図面・計画書添付書

椙山女学園　星が丘キャンパス大学会館食堂リニューアル工事

東側 吸音ルーバー部下地鉄骨製作図

（東側）吸音ルーバ壁鉄骨下地

ルーバー 断面図 1/2

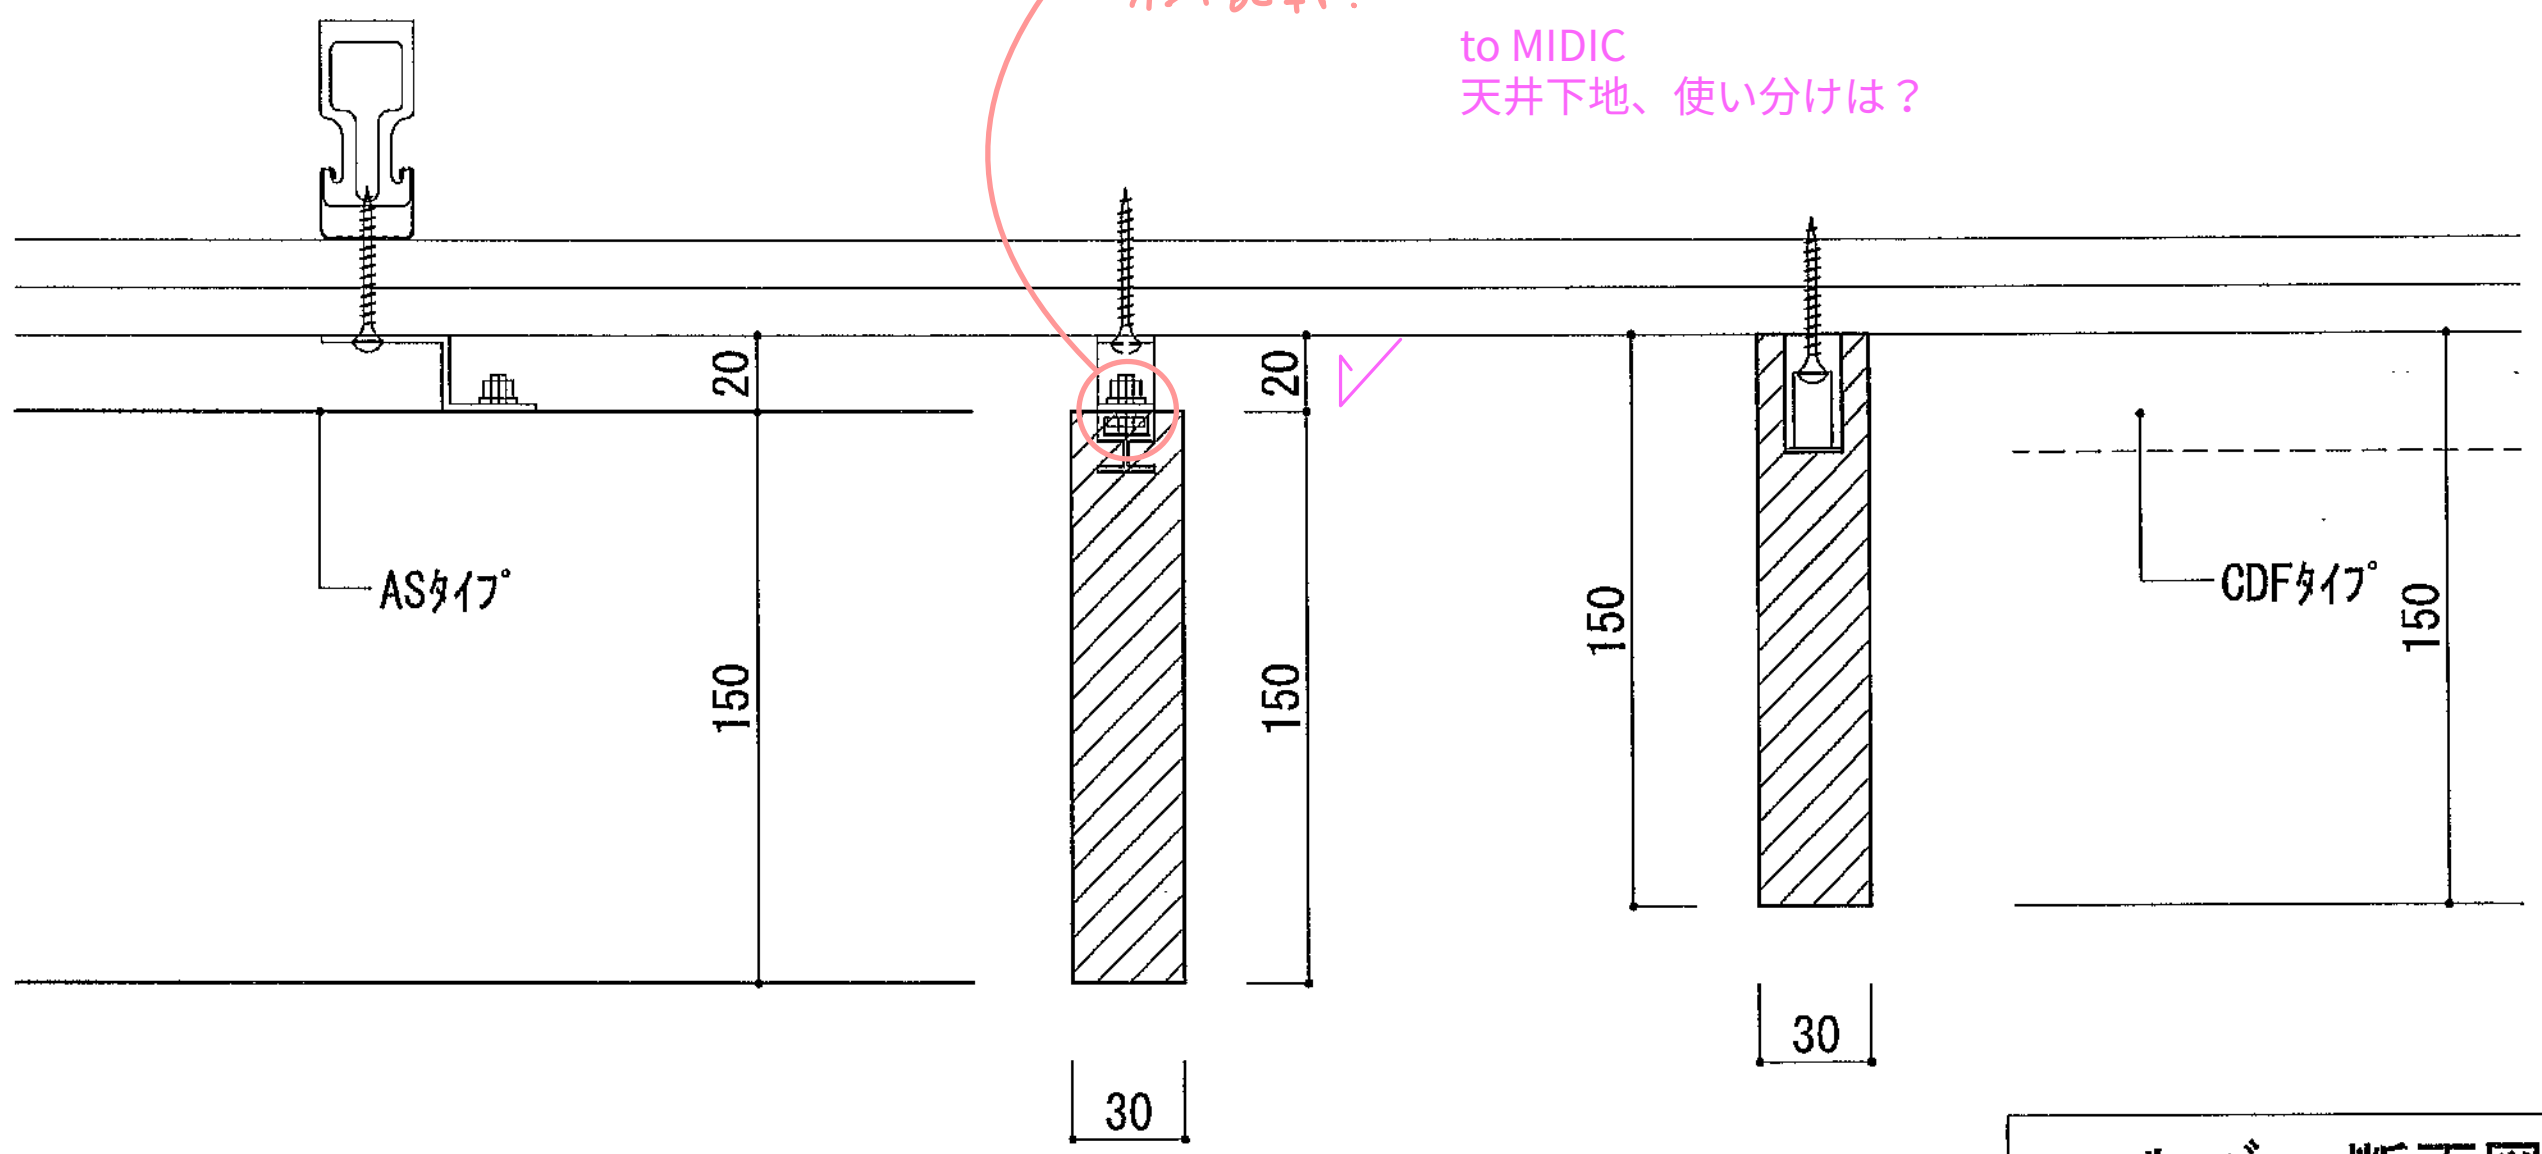
ボルトのゆるみ止め
方法記載.

to MIDIC
天井下地、使い分けは？

点検口　提案図　1/3

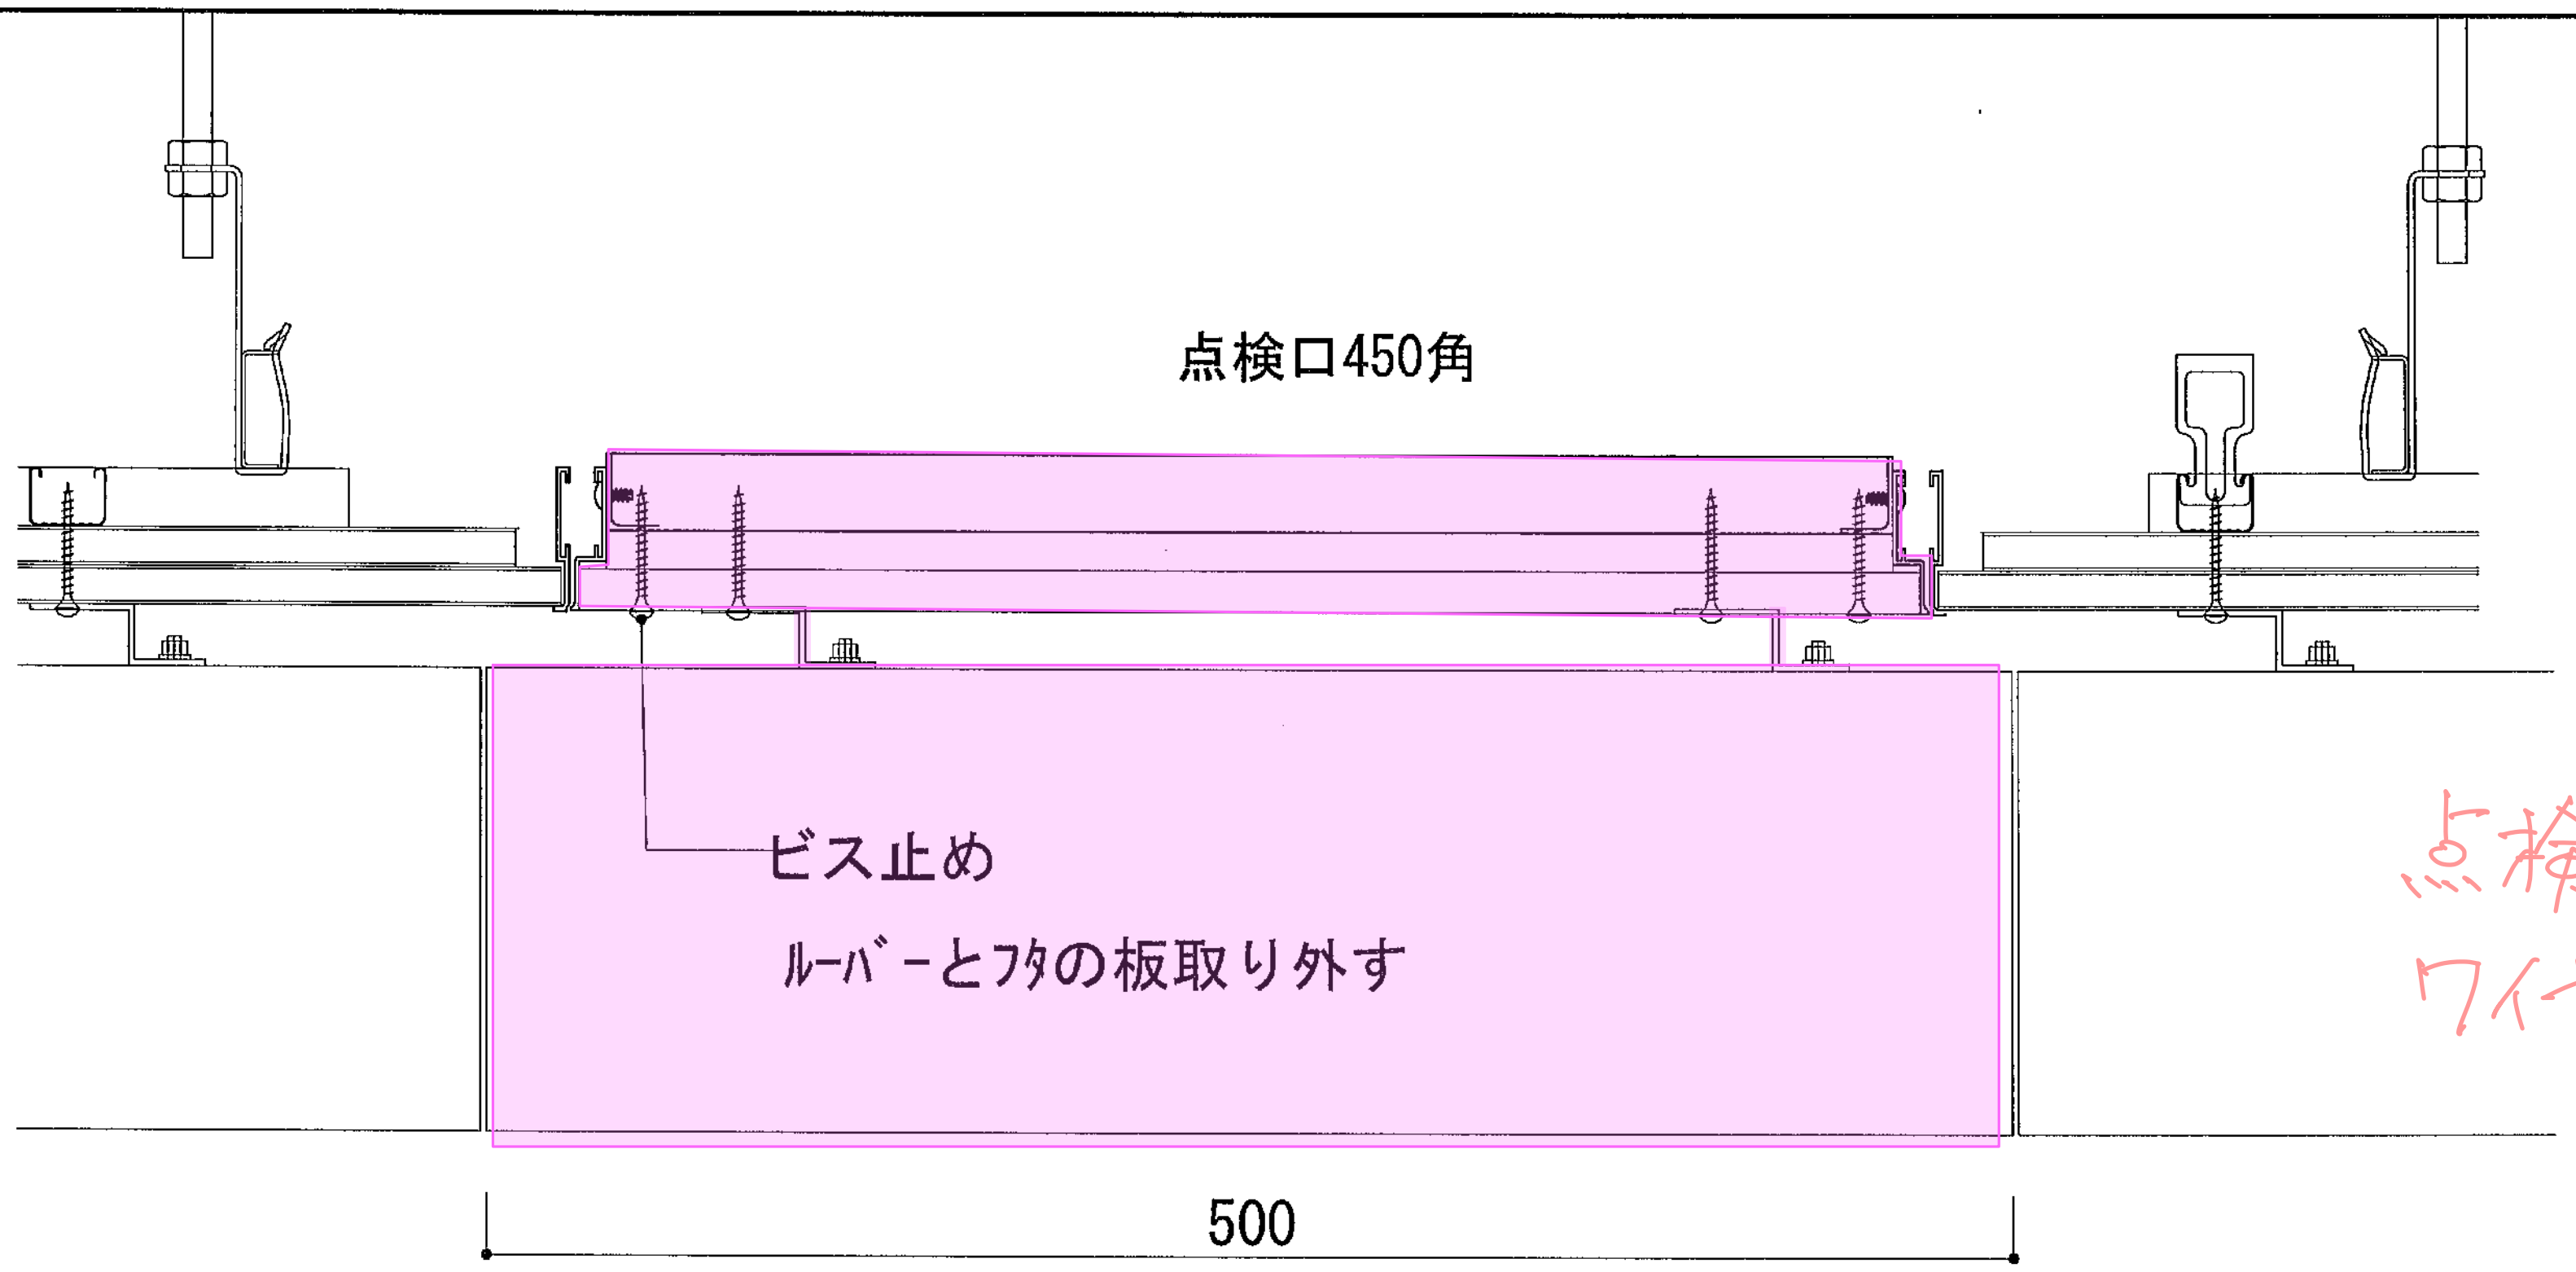
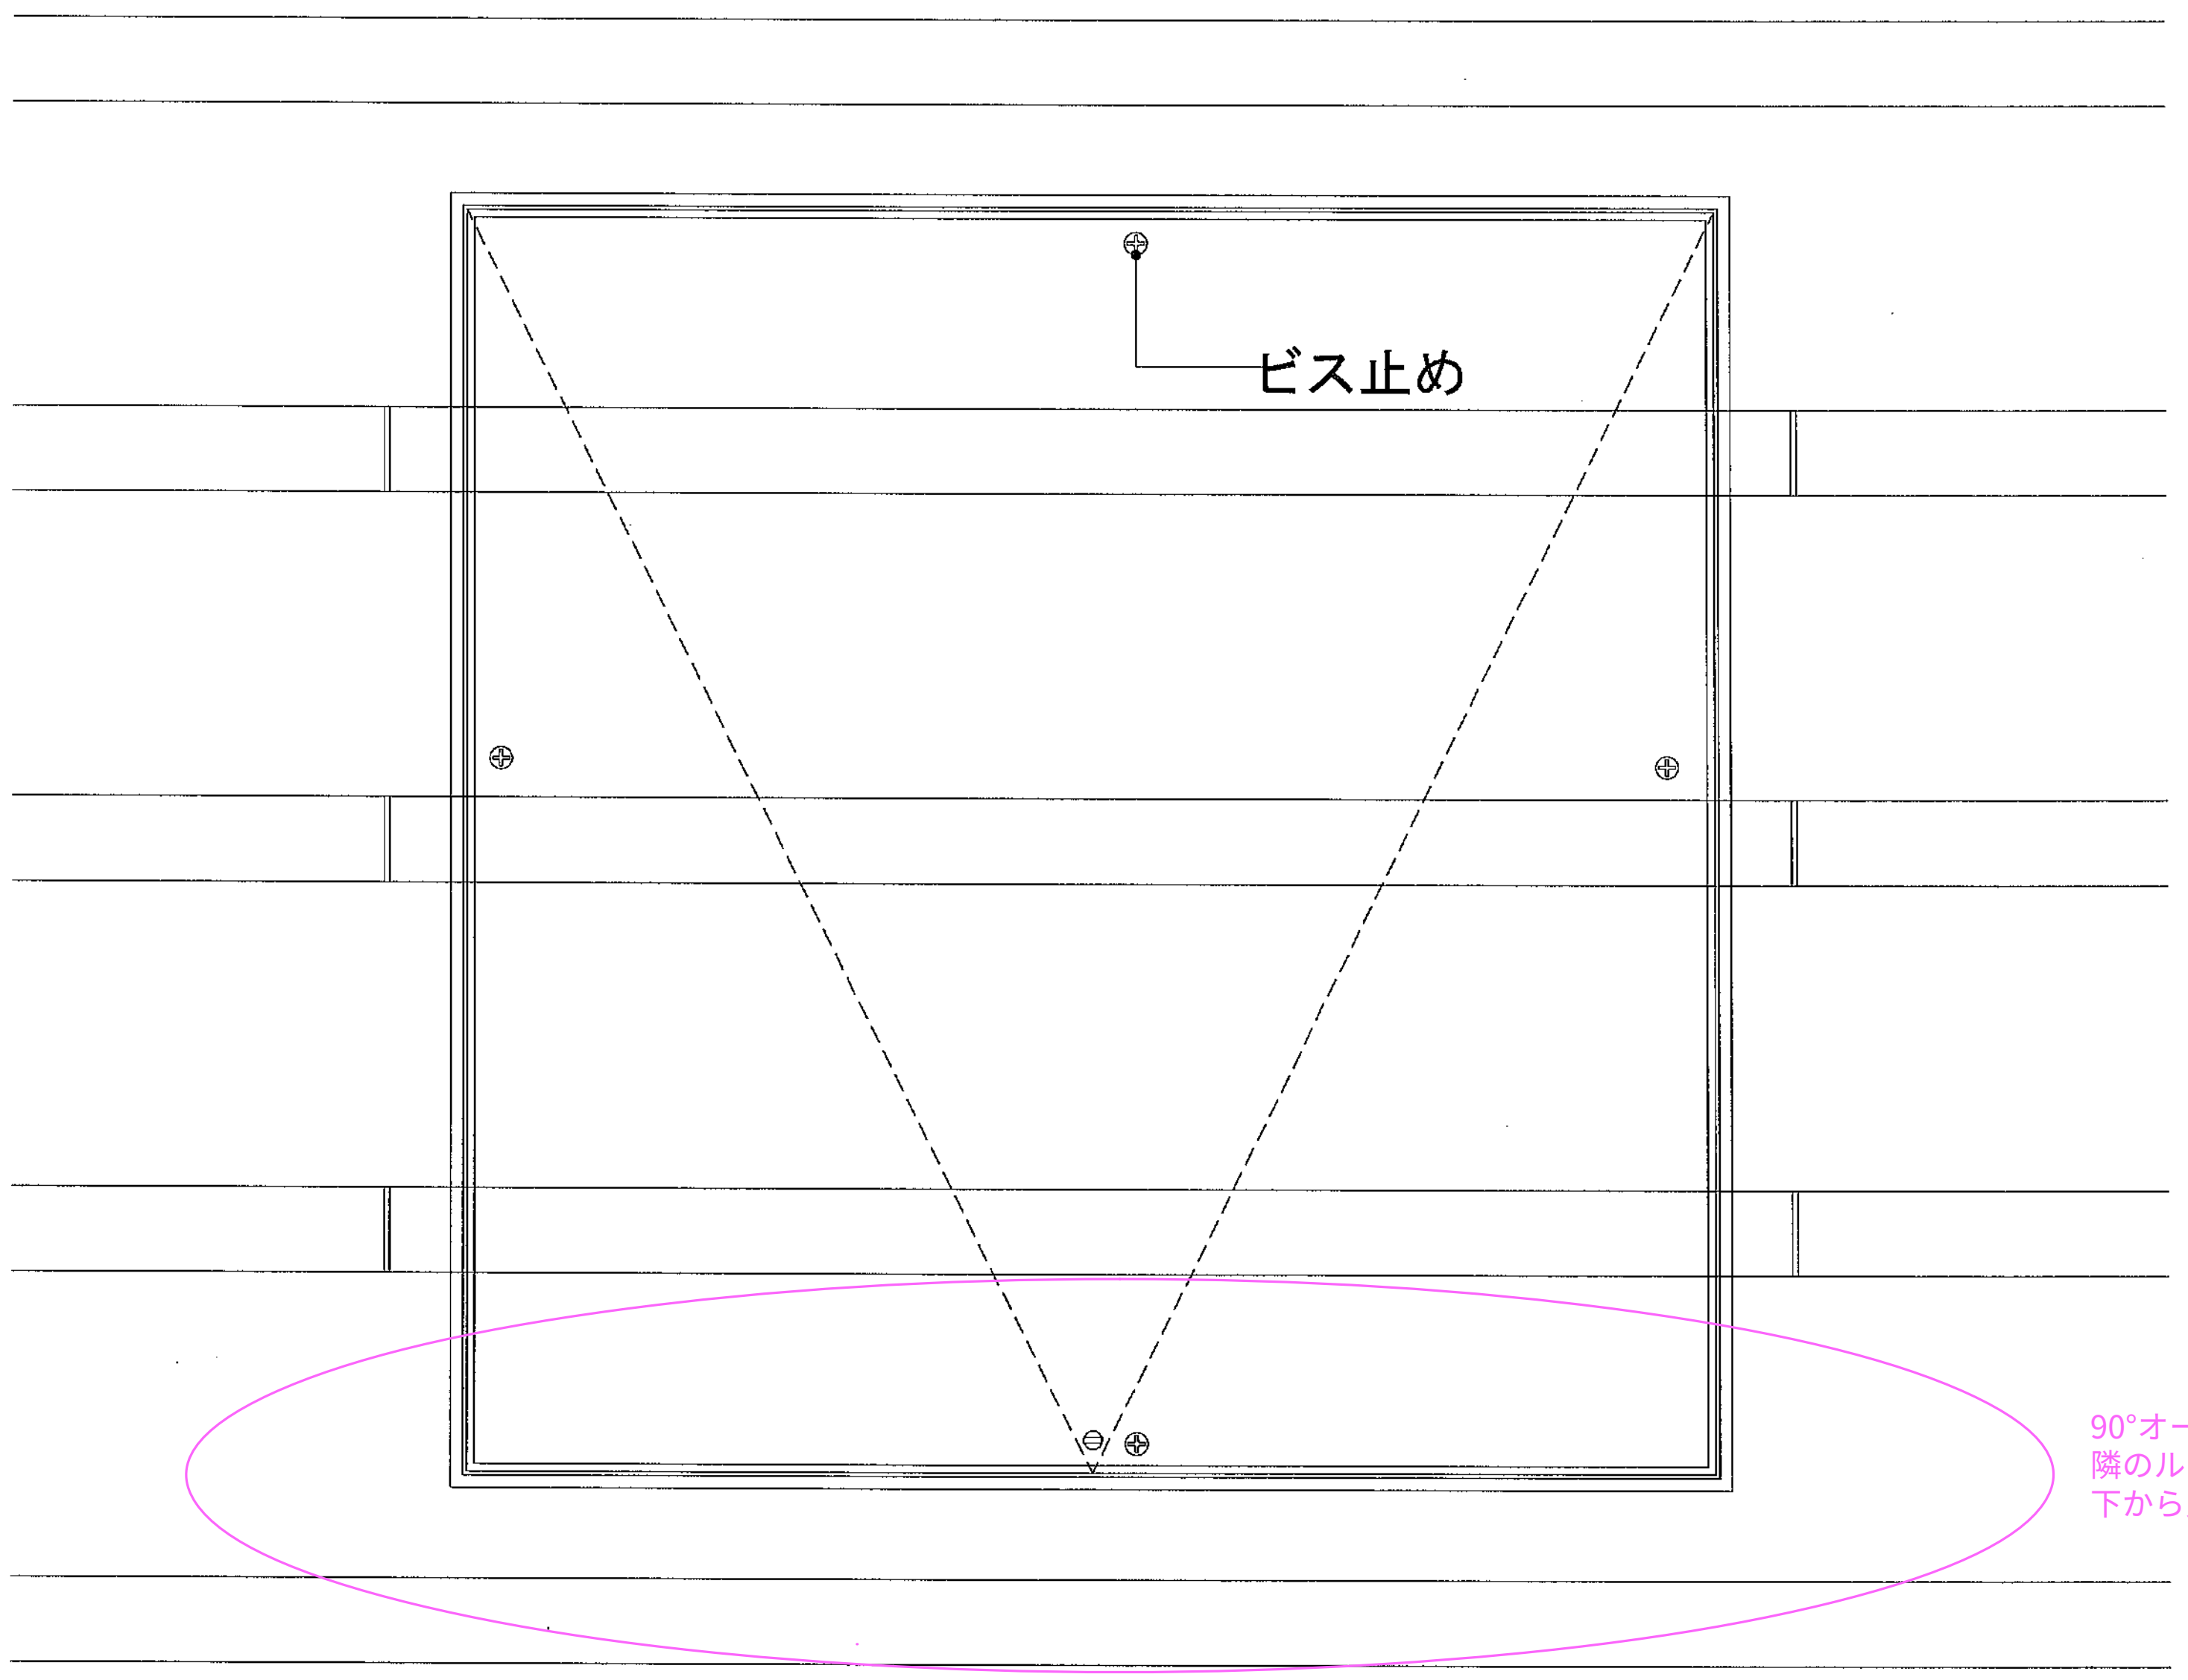
点検口には落下防止ワイヤーをつけて下さい、

90°オープンにした場合（それ以上に開く）
隣のルーバーに干渉しないか？断面検討
下から見えないので上にずらしても可
